Detaljregulering av Halfdan Wilhelmsens allé 40 - planID 3905 20220218 - sluttbehandling

Utvalg	Møtedato	Type	Saksnummer
Utvalg for plan og bygg	28.03.2025	PS	029/25
Kommunestyret	09.04.2025	PS	036/25

Kommunedirektørens innstilling

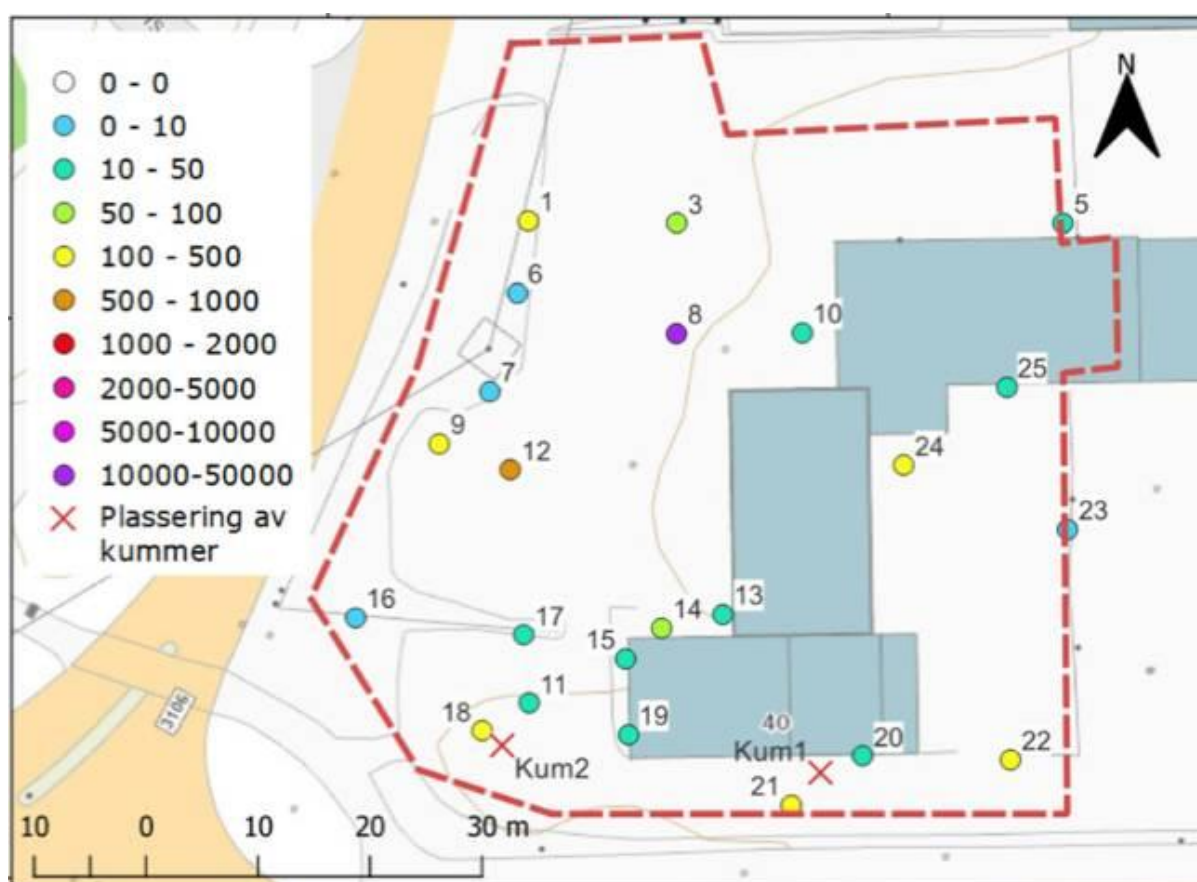
- Gassmålinger

Det ble utført 25 gassmålinger spredt utover planområdet. De fleste punktene viser lav konsentrasjon av metangass, men særlig ett punkt (lilla på illustrasjonen) viser at det fortsatt pågår nedbryting av organisk stoff i grunnen. I rapporten blir det antatt at det er potensial for gassdannelse i det meste av tiltaksområdet. Det blir antatt at det ved søknad om tiltak vil bli krav til dokumentasjon for at gass ikke vil utgjøre et problem. Det forventes at det vil bli behov for tiltak som hindrer gass i å akkumulere under dekker og bygg, og tiltak som kan hindre at gass kan spre seg via rørganger, kloakk og installasjoner inn i bygg. Det blir anbefalt at de nødvendige tiltakene blir detaljprosjektert i forbindelse med det konkrete byggetiltaket.

Kommunedirektøren vurderer at grunnforurensning og faren for gassdannelser er tilstrekkelig utredet og dokumentert til at kommunen som planmyndighet har oppfylt sitt krav etter plan- og bygningsloven § 28-1. Kommunedirektøren anbefaler ingen endringer av planbestemmelsene når det gjelder hensynet til forurensning, men anbefaler følgende tilføyelse til § 3.5: "Det skal sikres at gass fra deponiet ikke akkumuleres under dekker og bygg, eller sprer seg inn i bygg via rørganger, kloakk og installasjoner". Samtidig anbefaler kommunedirektøren at følgende strykes fra samme bestemmelse: "Det skal også gjennomføres gassmålinger og eventuelle tiltak må dokumenteres".

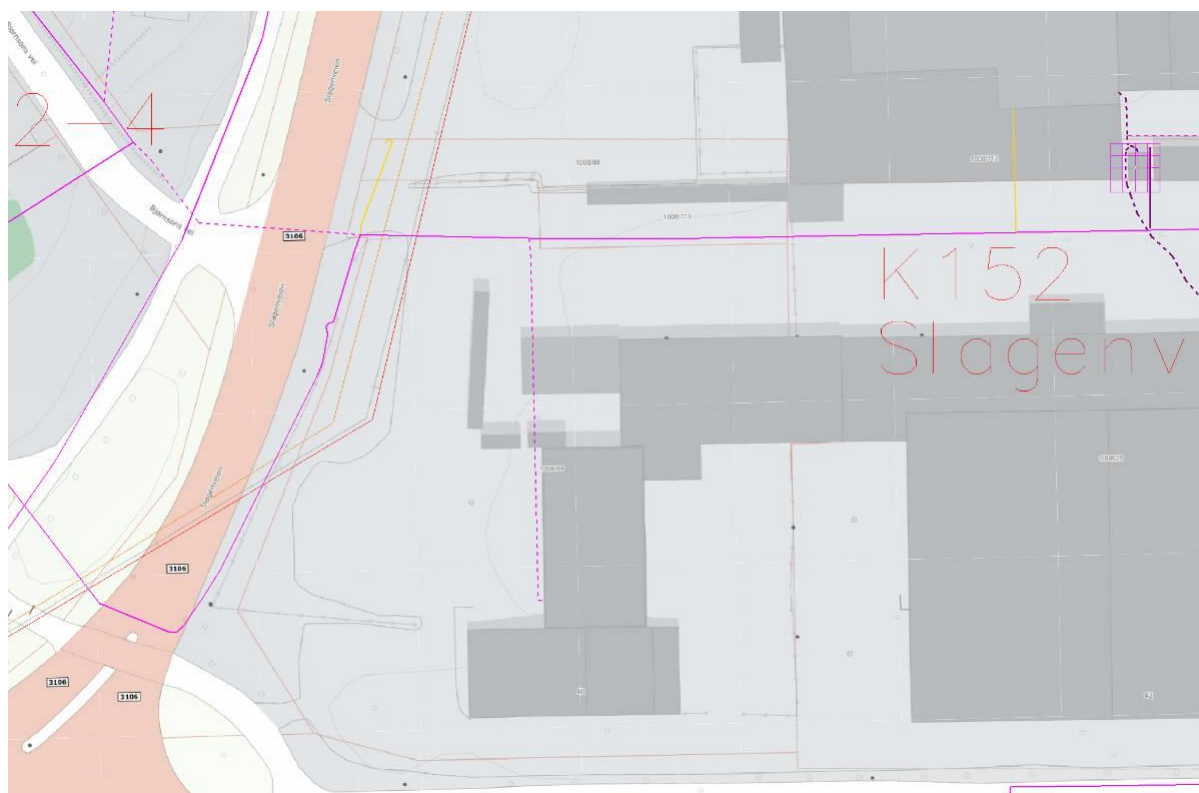
Lede viser til sin uttalelse til planoppstart og bemerker at det ikke er avsatt areal eller adkomst til ny nettstasjon i planområdet, samt at følgende spesifikt ikke er ivaretatt i planforslaget:

- At nettstasjon tillates oppført også utenfor regulerte byggegrenser og kommer i tillegg til tillatt utnyttelsesgrad.
- At nettstasjoner tillates oppført inntil 1 m fra eiendomsgrense og at det generelt er 5 meter byggegrense rundt nettstasjoner.

2.3 § 3.11 *Energi* tilføyes: "Nettstasjon tillates oppført utenfor regulerte byggegrenser, inntil 1 meter fra eiendomsgrense, og kommer i tillegg til tillatt utnyttelsesgrad. Rundt nettstasjonen er det 5 meter byggegrense".

Det er en trafo inne på Rema/Jysk sin eiendom (se figur 3, lilla firkant oppe til høyre). På vegne av forslagsstiller har Prosjekt & enøk partner, jf. brev datert 12.09.2023, avklart med Lede at det er tilstrekkelig kapasitet på trafoen til det nye bygget, som har et foreløpig estimert inntak på 100-250 Ampere.
